Ferrovie.it

da *News modellismo* del 21 aprile 2010

A metà maggio le casse per l'ALe 840

1. Particolare della nuova carrozzeria per l'ALe 840.010 di ViTrains. Oltre al corretto posizionamento del tetto, risalta il pantografo adesso più basso sull'imperiale. *Foto David Campione, 7 marzo 2010*

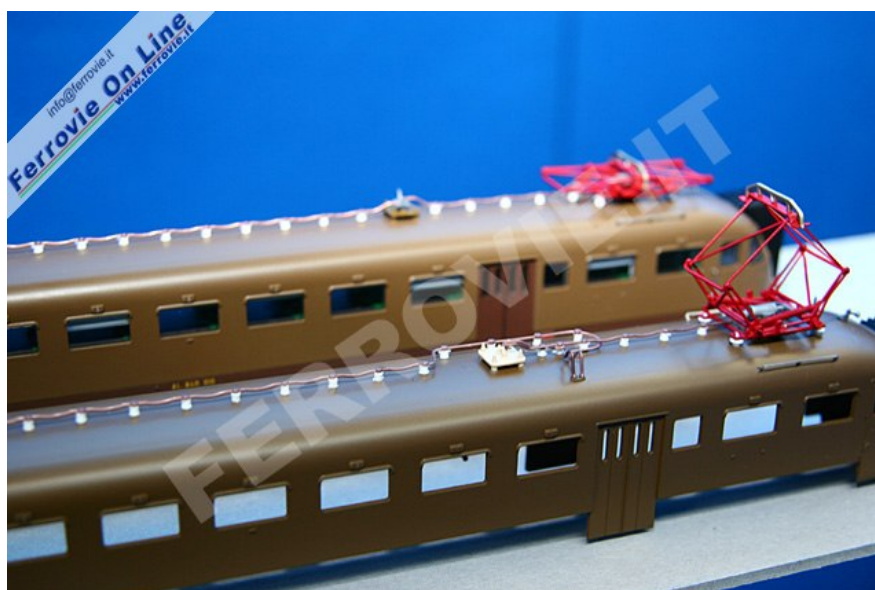
E' prevista per metà maggio la consegna delle casse sostitutive per l'elettromotrice ALe 840 di ViTrains articolo 1037, che presentano il tetto ruotato di 180° rispetto all'originale.

La nuova carrozzeria includerà anche dei miglioramenti, come l'abbassamento dei pantografi sul tetto ottenuto mediante la sistemazione degli isolatori e la "chiusura" della cassa sul telaio che sull'originale presenta una fastidiosa ed irrealistica fessura.
